島根原子力発電所2号炉 審査資料	
資料番号	EP(E)-068改05
提出年月	令和2年12月3日

# 耐震重要施設及び常設重大事故等対処施設の 基礎地盤及び周辺斜面の安定性評価(コメント回答)

令和2年12月3日  
中国電力株式会社

## 審査会合における指摘事項

### (参考)上流側水頭固定境界の範囲 谷筋の確認(1/2)

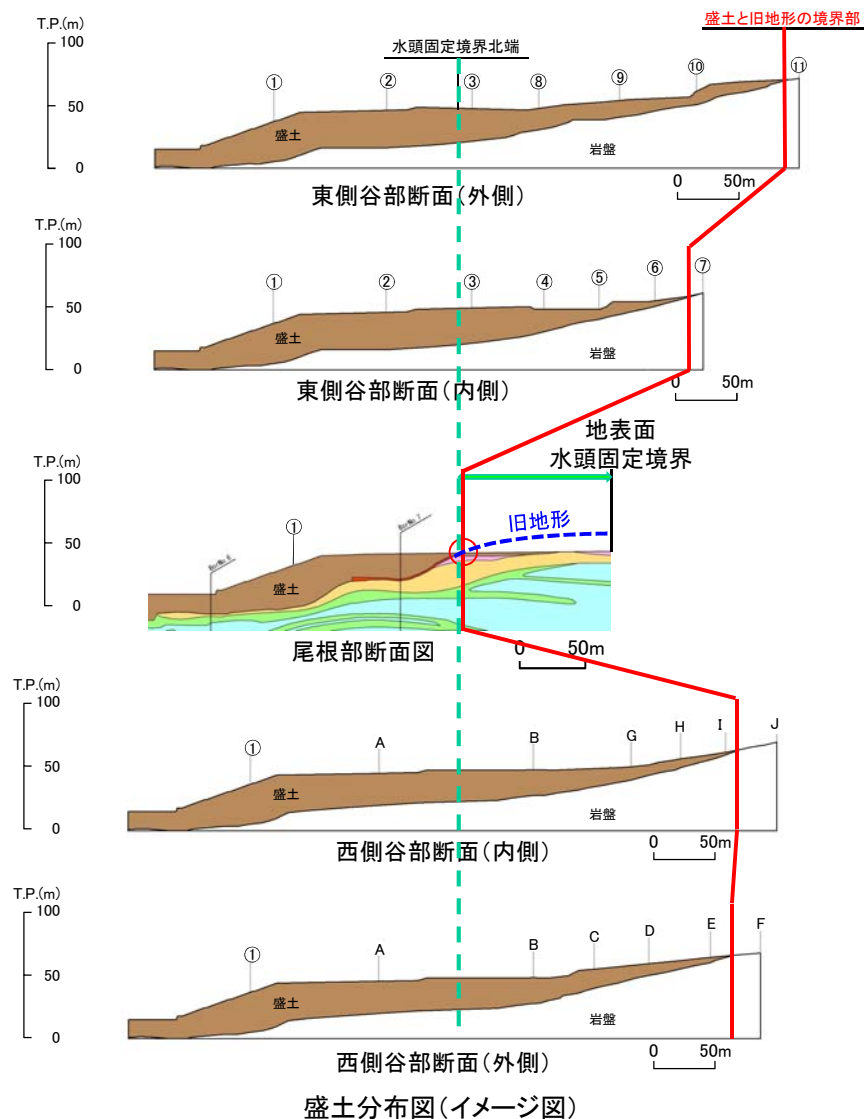
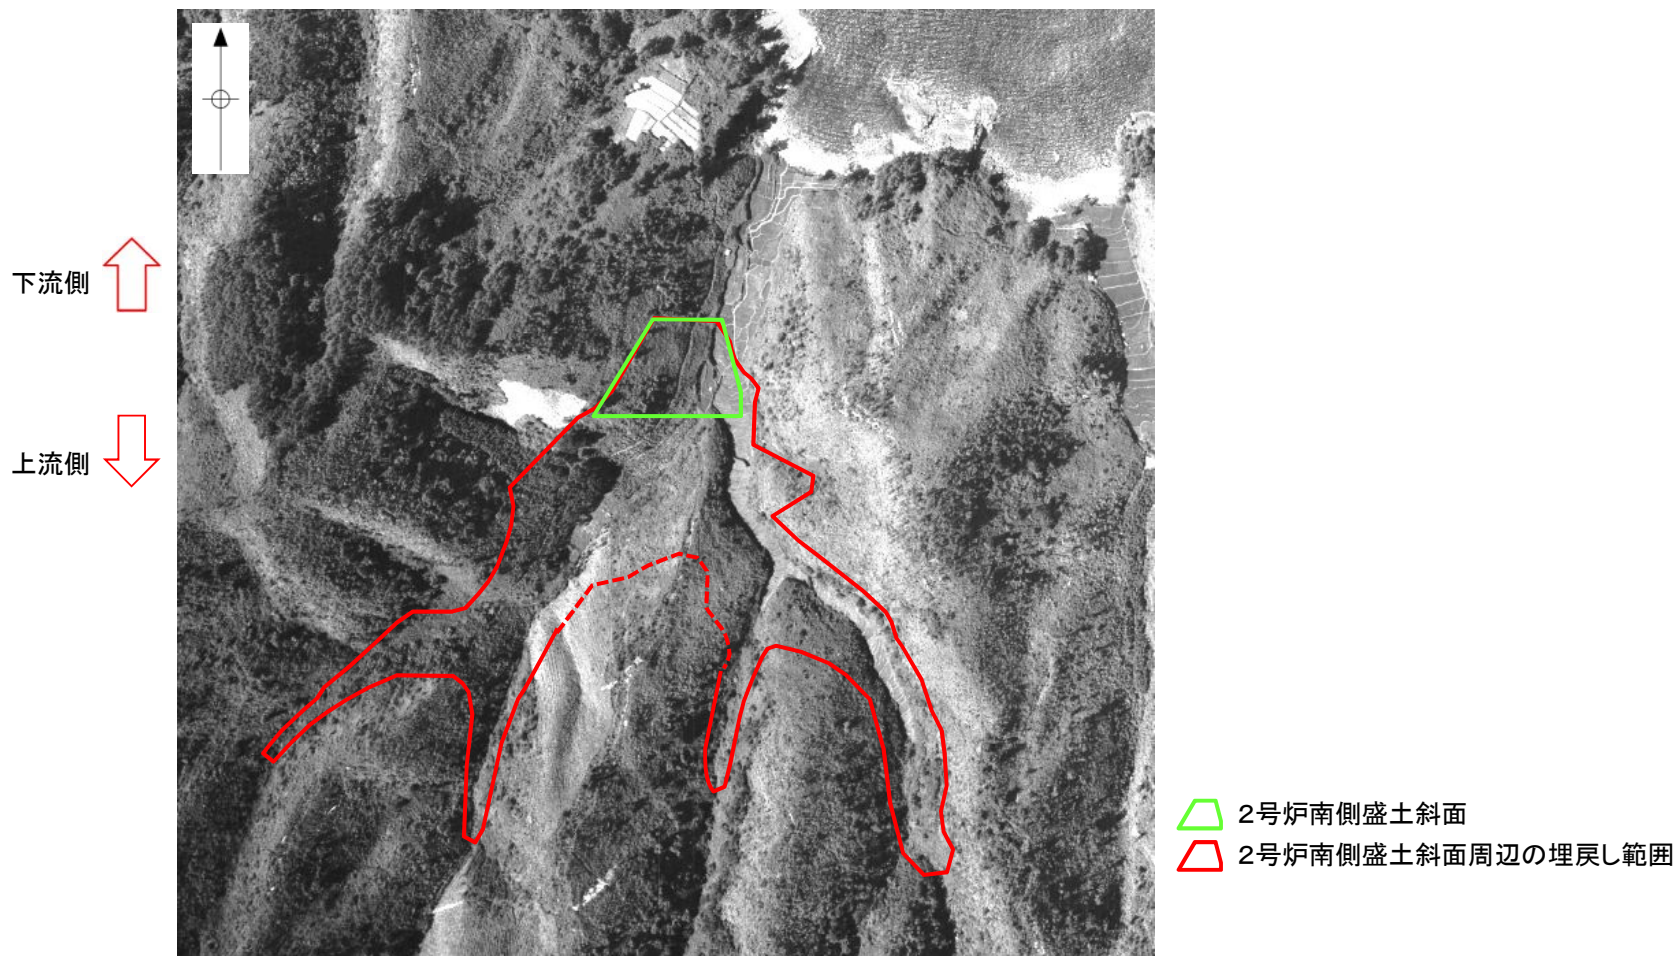
No.	コメント要旨	審査会合	頁
1	基礎地盤の安定性評価については、液状化影響を考慮したケースの位置付けを明確にしたうえで、液状化影響を考慮し、最も厳しいすべり面の網羅的な探索及び選定を行うこと。	令和2年10月16日 第910回審査会合	P5, 6, 21~27, 160~165
2	2次元浸透流解析に用いた水頭固定境界の設定範囲の根拠及びその妥当性について、降雨及び地下水位の流れ等の影響を含めて説明すること。	令和2年10月16日 第910回審査会合	P202~216
3	盛土中の地下水位の長期的なトレンドを確認するため、ボーリング等の地下水位観測に関連するデータを拡充すること。	令和2年10月16日 第910回審査会合	P213~215 補足説明8章
4	2号炉南側盛土斜面の液状化影響検討について、すべり安定性評価におけるすべり面選定の考え方を説明すること。また、ばらつき強度の結果を示すこと。	令和2年10月16日 第910回審査会合	P223, 230
5	防波壁基礎地盤の安定性評価においては、「島根原子力発電所2号炉 津波による損傷の防止 防波壁の構造についての設計方針及び構造成立性」の審査を踏まえ、安定性評価に影響する重量等を考慮して評価すること。	令和2年10月16日 第910回審査会合	P34, 43~46

・現在, 盛土を施工して旧地形が確認できない箇所について, 盛土施工前に撮影した空中写真を確認した結果, 2号炉南側盛土斜面及びその周辺の埋戻し範囲において, 大きな沢や河川は認められない。
